大飯3.4号と高浜3.4号の耐震安全性は保証されていない

大阪府立大学名誉教授 長沢啓行 (生産管理システム)

図2: 高浜原発におけるFO-A~FO-B断層・上林川断層に対する耐専スペクトルと断層モデルによる地震動評価結果(全ケース: NS方向)および基準地震動 Ss-H(2013年7月設置変更許可申請時)[21, 23]

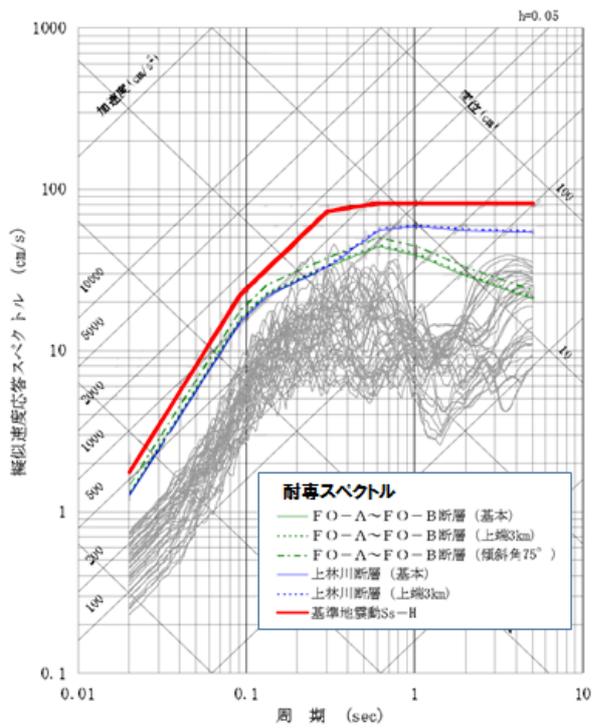
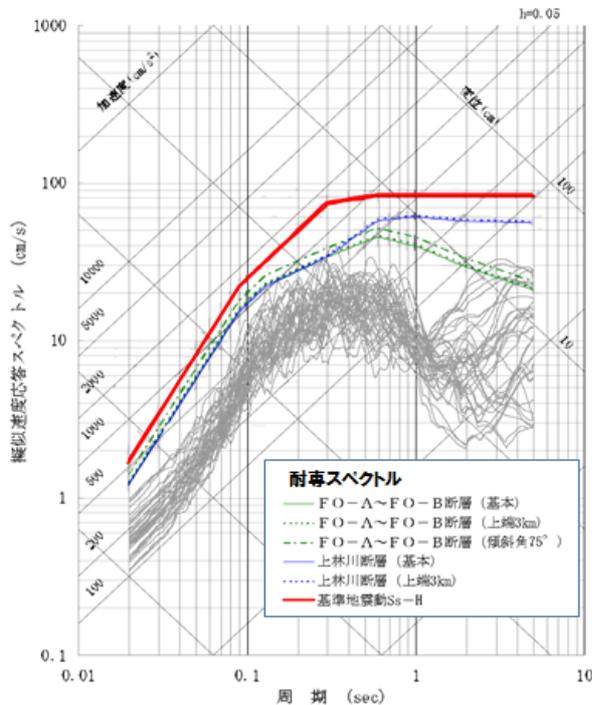
鉛直成分の図 4 では耐専スペクトルとほぼ整合していると言えるが、図 2 と図 3 では、周期 0.02~0.1sec の短周期領域で断層モデルの評価結果は耐専スペクトルの 1/2 以下である。FO-A~FO-B 断層と熊川断層の連動を考慮した場合には、この差がさらに拡大し、図 8 と図 9 では、断層モデルによる地震動評価結果は耐専スペクトルの 1/2~1/3 に

高浜原発における FO-A~FO-B 断層の地震動評価で、図 2 および図 3 のように、耐専スペクトルと断層モデルとの間に 2 倍以上の差が見られたのは、このためである。地震規模が半分程度に過小評価された結果、応力降下量が半分程度に過小評価され、地震動が 1/2 以下へ過小評価される結果となったのである。

図 5: 高浜原発における FO-A~FO-B 断層と熊川断層の連動を考慮した場合の耐専スペクトルと新・旧基準地震動 Ss-H(水平方向)(2013 年 12 月)[23]

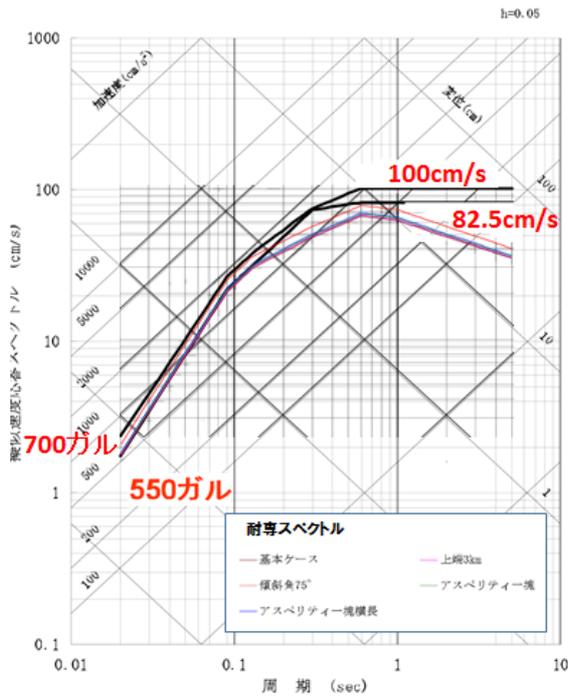
ところが、FO-A~FO-B断層と熊川断層の連動を評価したところ、耐専スペクトルの水平成分は、図5のように「基本ケース（上端4km、傾斜角90度）」、「上端3kmケース」、「アスペリティ塊ケース」および「アスペリティ横長ケース」（図7参照）で最大加速度550ガルの水平基準地震動 S_s -Hと周期0.1sec以下でほぼ重なるか、わずかに上回り、「傾斜角75度のケース」で完全に超えてしまったのである。そこで、関西電力は基準地震動を図5の最上部の太実線折れ線グラフのように、最大加速度700ガル（周期0.02secでの応答加速度に相当

図 6: 高浜原発における FO-A~FO-B 断層と熊川断層の連動を考慮した場合の耐専スペクトルと新・旧基準地震動 Ss-V(鉛直方向)(2013 年 12 月)[23]

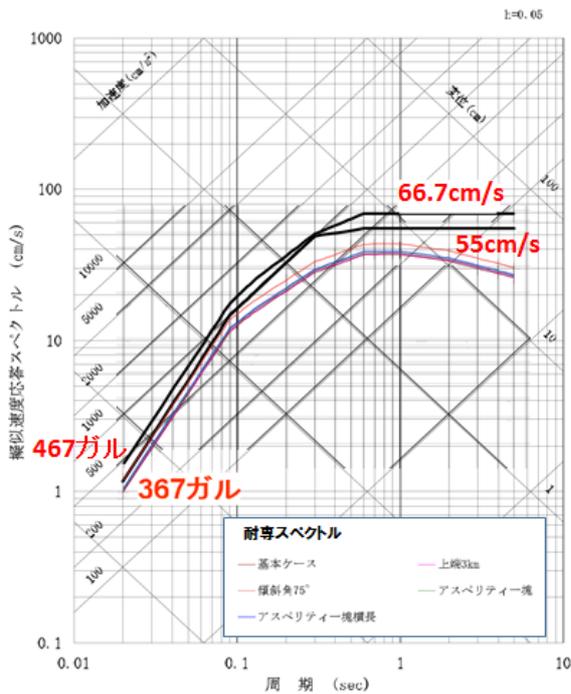
耐専スペクトルの鉛直成分は周期約0.1sec以下で水平成分の約0.6倍になっているため、Ss-Hの2/3で作成されている鉛直基準地震動 Ss-V (最大加速度367ガル)に対し、図6のように「基本ケース」等では下回り、「傾斜角75度のケース」でほぼ重なる程度である。しかし、Ss-VはSs-Hの2/3となるように作成されているため、こちらも最大加速度467ガルの基準地震動へ引き上げられた。

図 8: 高浜原発における FO-A~FO-B 断層と熊川断層の運動を考慮した場合の耐専スペクトルと断層モデルによる地震動評価結果(全ケース: NS 方向)および新基準地震動 Ss-H (水平方向) (2013 年 12 月)[21, 23]

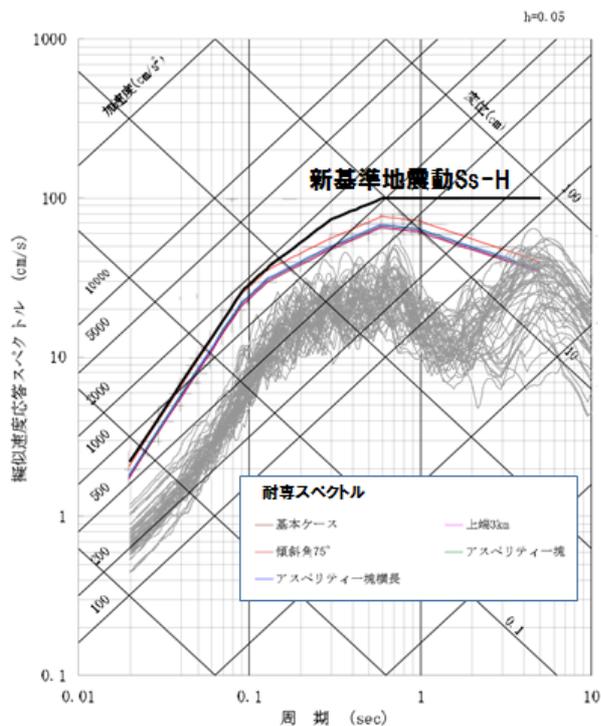
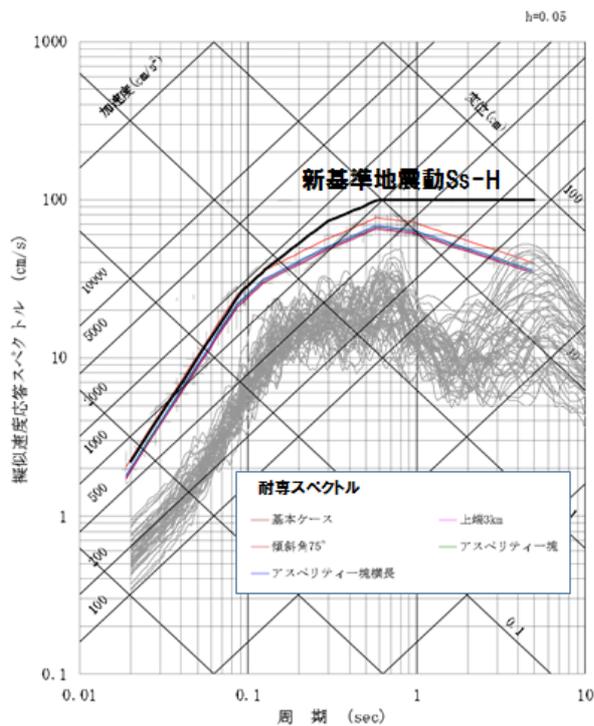
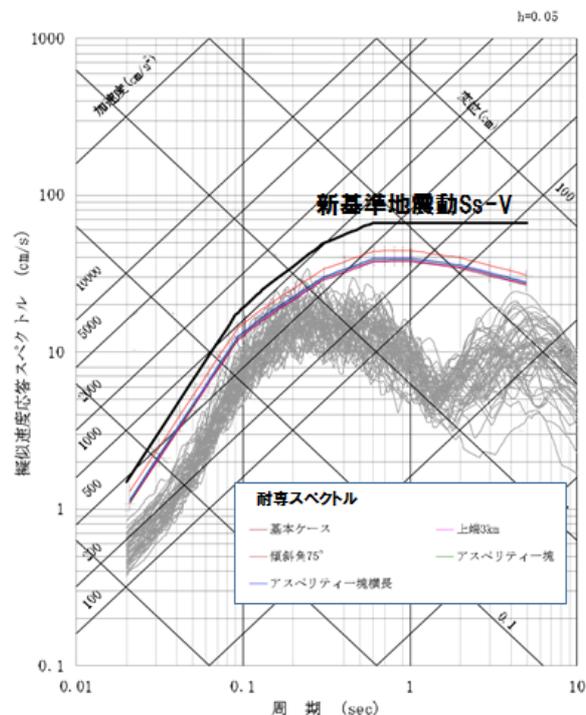
なり、原発にとって重要な短周期領域 0.03~0.5sec (巻末の注 1 参照) の全域に広がっている。鉛直成分についても、図 10 のように、0.1sec 以下の短周期領域で断層モデルによる地震動評価結果は耐専スペクトルの 1/2 程度になっている。

この関係は、FO-A~FO-B 断層と熊川断層の連動を考慮した場合にも明瞭に現われる。表 7 の M7.6 とした場合が関西電力によるパラメータ値であり、松田式で M7.8 とした場合が右端の列の値である。この場合には、地震規模が大きいためいずれも $S_a/S = 0.22$ 法を用いている。関西電力による応力降下量は断層平均で $\Delta\sigma = 3.1\text{MPa}$ 、アスペリティ平均で $\Delta\sigma_a = 14.1\text{MPa}$ になり、M7.8 とした場合にはそれぞれ $\Delta\sigma = 6.5\text{MPa}$ および $\Delta\sigma_a = 29.4\text{MPa}$ と 2 倍以上に跳ね上がる。その結果、図 8~図 10 のように耐専スペクトルと断層モデルとで 2~3 倍の開きが出たのである。

図 20: 大飯原発における FO-A~FO-B 断層と熊川断層の連動を考慮した場合の断層モデルによる地震動評価結果 (応力降下量 1.5 倍ケース: 水平方向) と基準地震動 Ss-1H(2012.4[19], 2013.7[22], 2013.12[20])

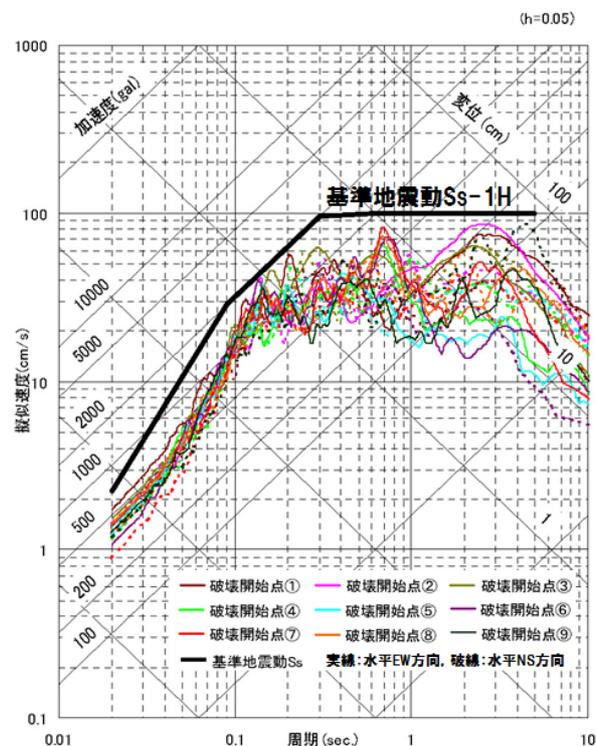
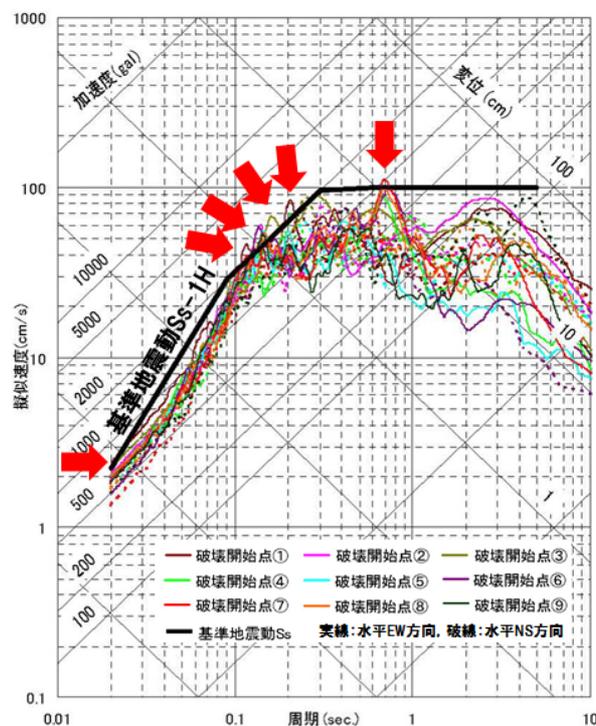
断層の各メッシュから発生する要素地震波を重ね合わせる場所が違うだけである。表7の基本ケースに対する地震動評価結果は図19の通りであり、基準地震動 Ss-1H を超えない。しかし、応力降下量を1.5倍にしたケース（厳密には短周期レベル A も1.5倍化されている）では、図20のように基準地震動 Ss-1H を矢印の6カ所で超えた。周期0.02secでの応答加速度は地震動の最大加速度に対応するが、この値が759ガルになり、基準地震動 Ss-1H の700ガルを超えており、基準地震動を改定せざるを得ないであろう。

図 21: 耐専スペクトルの作成・適用性確認に用いられた地震データの等価震源距離 X_{eq} と気象庁マグニチュード M (図中は M_j と表記) [34] (大飯 3・4 号と高浜 3・4 号に関するデータを二重線の菱形 [22, 23] および二重点線の菱形 (推定値) で加筆した)

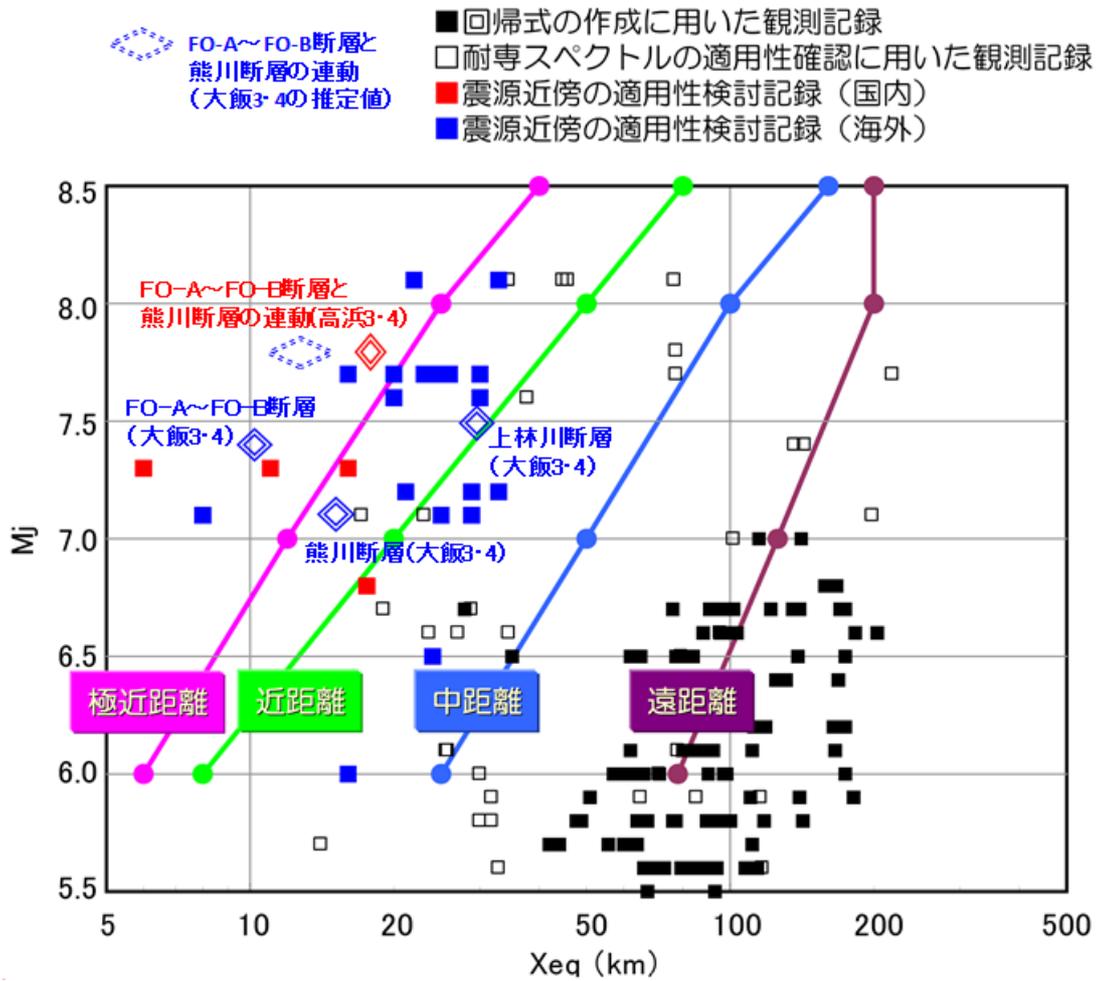
確かに、図21を見れば、耐専スペクトルの極近距離の線より左側にあり、「乖離」しているように見える。しかし、高浜3・4号については、極近距離の線付近に位置する「FO-A~FO-B断層 (M7.4, $X_{eq} = 18.3\text{km}$:基本, 17.9km:上端3km, 16.4km:傾斜角75度)」や「上林川断層 (M7.5, $X_{eq} = 19.9\text{km}$:基本, 19.5km:上端3km)」は元より、極近距離の線からはずれた位置にある「FO-A~FO-B断層と熊川断層の連動を考慮した場合 (M7.8, $X_{eq} = 18.0\text{km}$:基本)」や等価震源距離がより短い「傾斜角75度ケース (M7.8, $X_{eq} = 16.1\text{km}$ 程度)」についても耐専スペクトルを求めている。その結果、高浜3・4号では図5のように耐専スペクトルが基準地震動を超えたため基準地震動を引き上げざるを得なかった。

スペクトルを求めている。図21をみれば、これらよりかなり外れた位置にある「適用性検討記録(国内)」,すなわち、鳥取県西部地震による賀正ダム (M7.3, $X_{eq} = 6\text{km}$) の記録もあり、そこでの耐専スペクトルの妥当性は確認されており、「適用範囲外だ」とする理由にはならない。

図 22: 耐専スペクトルにおける等価震源距離と地震動の最大加速度 [22]

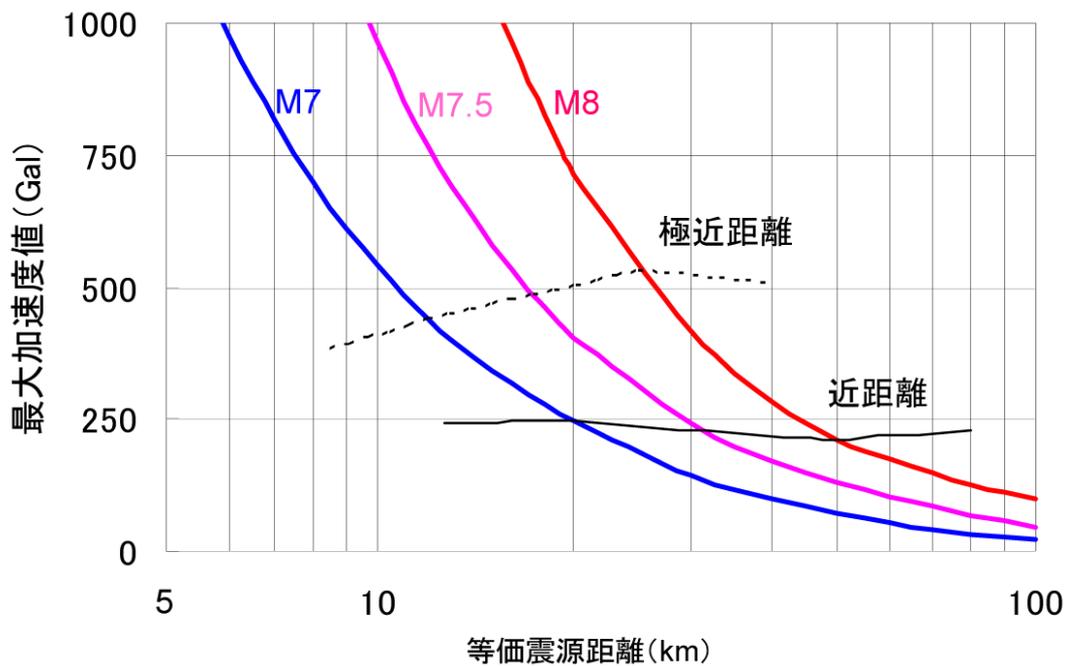
関西電力がこれらのケースについて耐専スペクトルを適用したくない理由は、「極近距離の線から乖離している」からではなく「地震動が大きくなりすぎる」からである。図22からこれらの耐専スペクトルがどの程度になるかは推測がつく。「FO-A~FO-B断層 (M7.4, $X_{eq} = 10.5\text{km}$)」で約800ガル、「FO-A~FO-B断層と熊川断層の連動を考慮した場合 (M7.8, $X_{eq} = 12.6\text{km}$ 程度:基本)」には1000ガル以上になる。いずれの場合も、最大加速度700ガルの基準地震動 Ss-1H を大きく超える。

図23: 大飯原発におけるFO-A~FO-B断層の各種距離減衰式による応答スペクトルの評価結果(基本ケース:水平方向)とFO-A断層の耐専スペクトルの対比(2008年3月)[18]

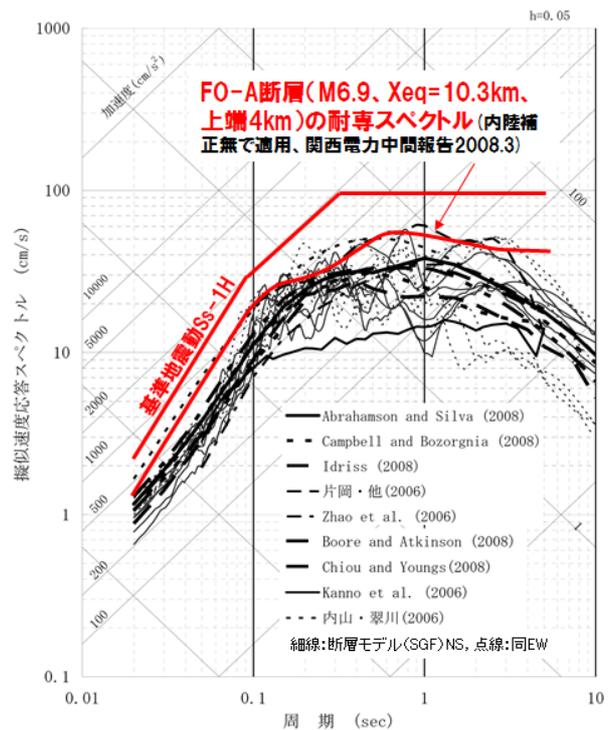
ちなみに、関西電力は耐専スペクトルの代わりに距離減衰式による応答スペクトルを求めているが、例えば、FO-A~FO-B断層に対する距離減衰式による地震動評価結果は図23の通りであり、FO-B断層とは切り離して評価されたFO-A断層 (M6.9,

$X_{eq} = 10.3\text{km}$)」の耐専スペクトルと同程度にすぎない。耐専スペクトル以外の距離減衰式による応答スペクトルは明らかに過小評価になっている。「FO-A~FO-B 断層 (M7.4, $X_{eq} = 10.5\text{km}$)」は FO-A 断層より地震規模がかなり大きく⁴, その耐専スペクトルを描けば、前述のように基準地震動を大きく超えるため、「適用範囲外だ」としたのである。
